COMMUNICATION TECHNIQUE N° 003-2007

**MODELE : Breva 850-1100, California 1100 (Classic, Touring, Vintage),
Griso 850-1100, Norge 850-1200, Sport 1200**

OBJET : Goujons prisonniers, vis culasse

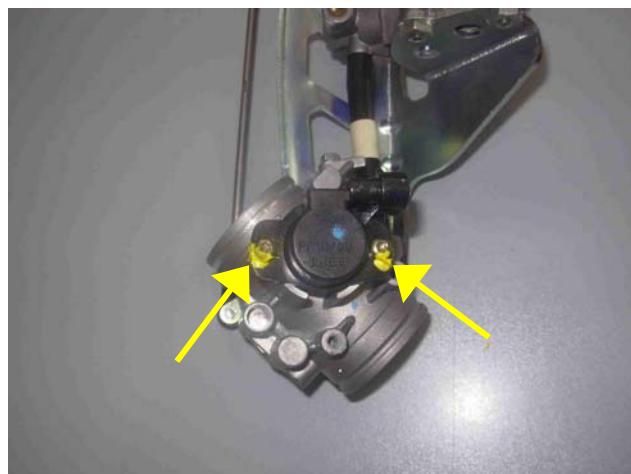
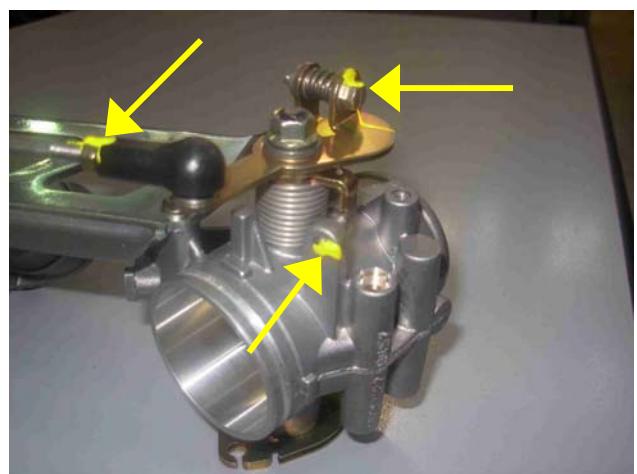
par la présente nous vous informons qu'à partir de la date d'aujourd'hui les garanties relatives au remplacement du corps à papillons pour les modèles en objet ne seront plus reconnues, au cas où se produirait une altération objective des vis de réglage, cachetées avec de la peinture jaune (voir photo ci-jointe).

Pour ces raisons, en agissant sur les vis qui règlent cet équilibre, il est impossible de rétablir le tarage exact des corps à papillons qui doivent donc être forcement remplacés.

Photo 2

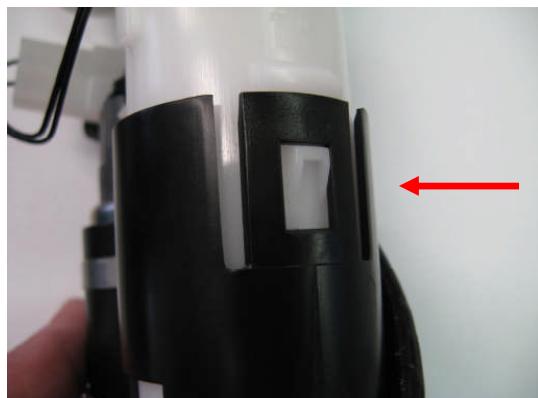
- Faire légèrement levier à l'aide d'un tournevis sur la rainure noire du support de l'indicateur de niveau (photo 2 et 3). **Attention à ne pas endommager la rainure.**

Photo 4

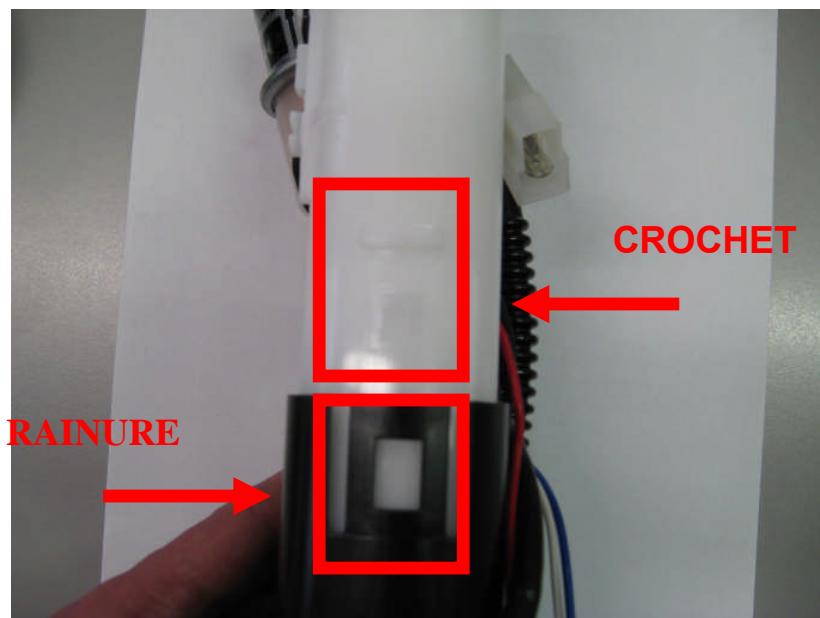
- Extraire manuellement l'indicateur de niveau à remplacer.
- Insérer le nouvel indicateur de niveau en faisant correspondre le crochet avec la rainure (photo 4).

Photo 7

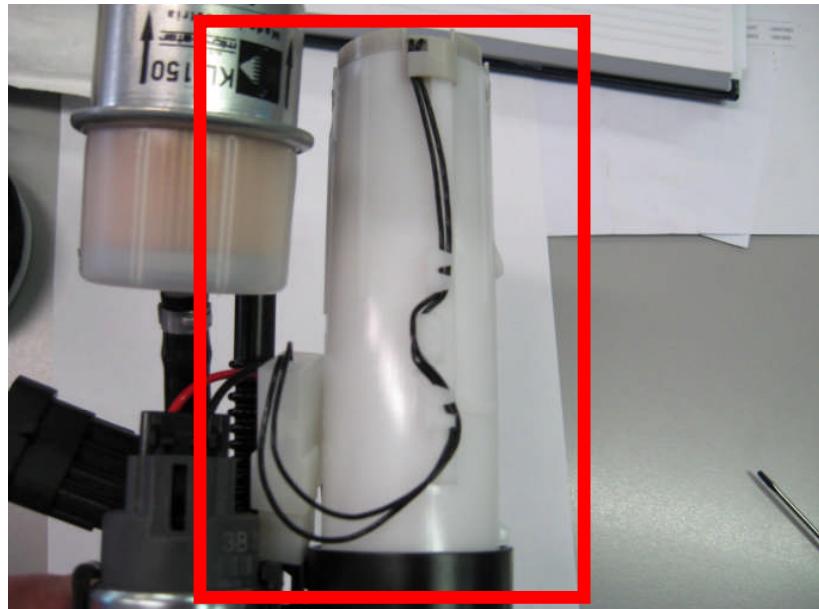
- Ranger les fils de l'indicateur de niveau à l'intérieur des logements respectifs (photo 7).

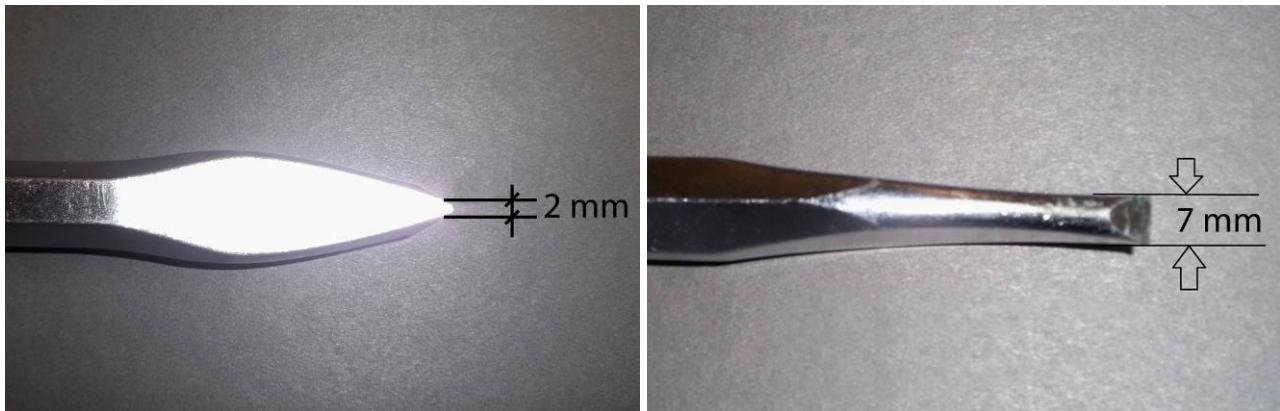
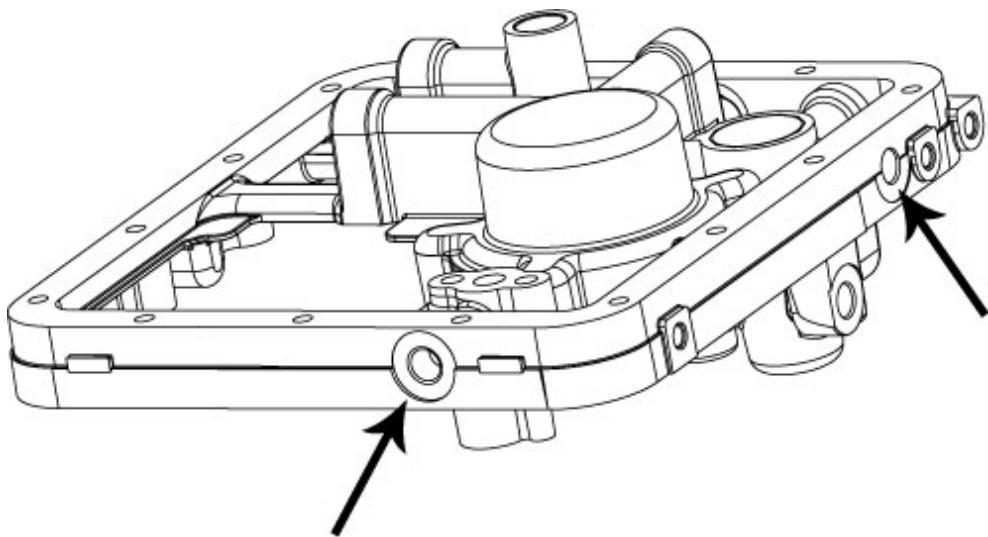
Utiliser un poinçon possédant les caractéristiques mises en évidence sur les photos suivantes.

La lame ne doit pas être coupante mais posséder un profil arrondi d'au moins 1.5 – 2 mm d'épaisseur et environ 7 mm de largeur

Non flottant → KIT C

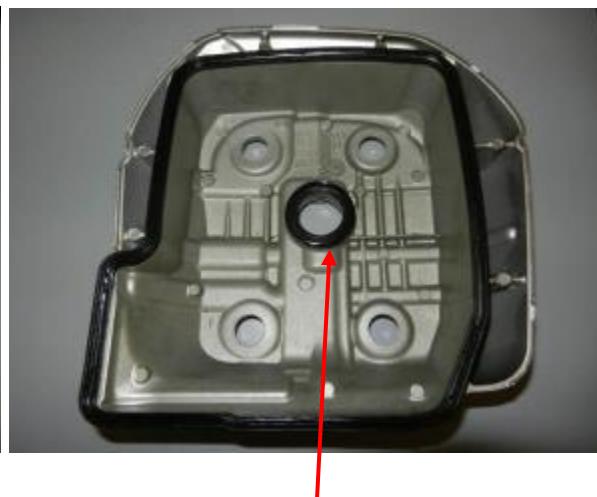
- Si il est **NON FLOTTANT** (absence de joint plat dans la zone de l'orifice de la bougie) utiliser le KIT C.
- Si il est **FLOTTANT** (présence d'un joint plat dans la zone de l'orifice de la bougie) utiliser le KIT D.

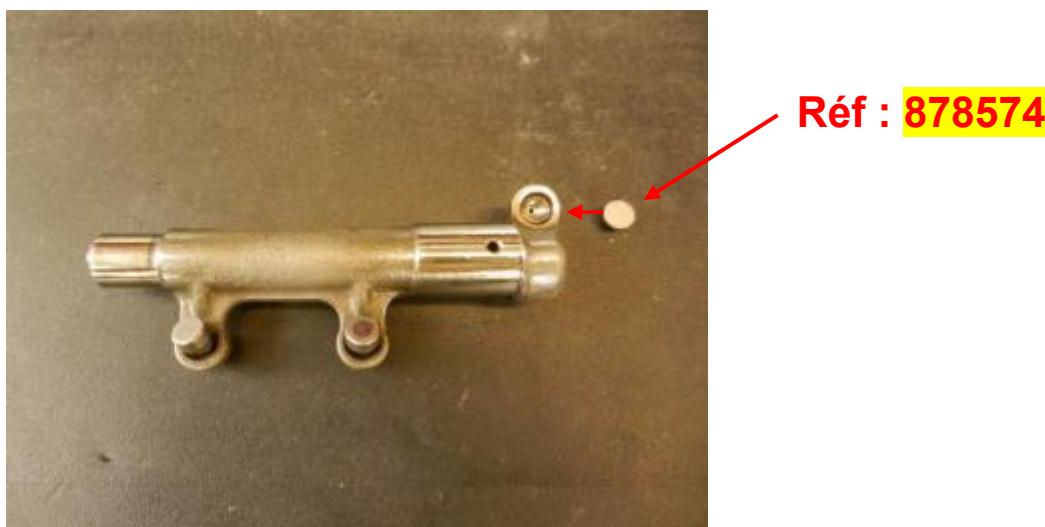
Poser les plaquettes référence **878574** dans les logements correspondant en appliquant une couche de graisse afin qu'elles se maintiennent en position.

Introduire les anciens culbuteurs dans le nouveau support et fixer l'étrier de retenue, introduire la nouvelle plaquette de masse **Référence B013661** comprise dans le kit, intercalée entre l'étrier de retenue et les vis de blocage (couple de blocage 18 Nm) et éliminer l'ancienne plaquette de masse.
